Vysvětlení/změna zadávací dokumentace č. 8

na základě zmocnění zadavatele - Statutární město Brno, Dominikánské náměstí 196/1, 602 00 Brno, IČ: 44992785 - Vám poskytujeme změnu nebo doplnění zadávací dokumentace k veřejné zakázce s názvem: „TRÉNINKOVÁ HALA PRO MÍČOVÉ SPORTY VODOVA“.

Řez tímto schodiště je zakreslen na výkrese „D.1.2.a_103_Rezy a pohledy na osách“ viz. níže na obr.

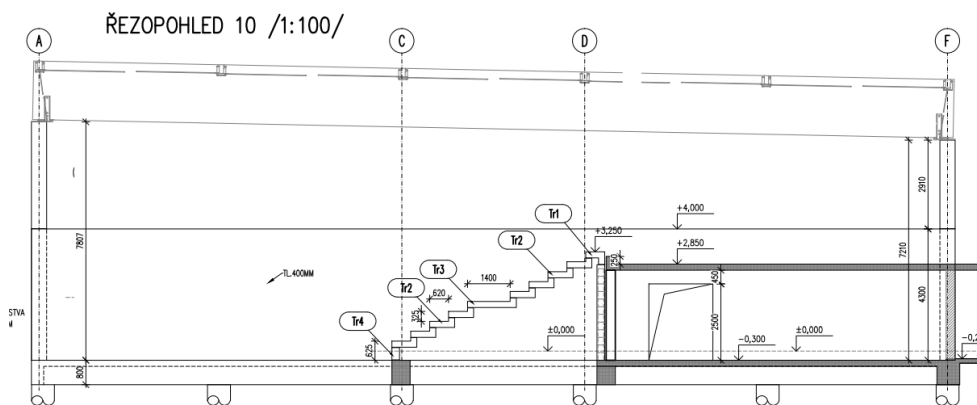
Schodiště blíže k budově u SCH1 označeno 5x325/620 je uvažováno prefabrikované (nejsou k němu žádné řezy), nebo monolitické?

Jednotlivé části TR1 a TR2 jsou pak popsány a ještě zakótovány na výkrese „D.1.2.a_104_PrefaSchodištěSCH1“ Jedná se tedy o schodiště prefabrikované.
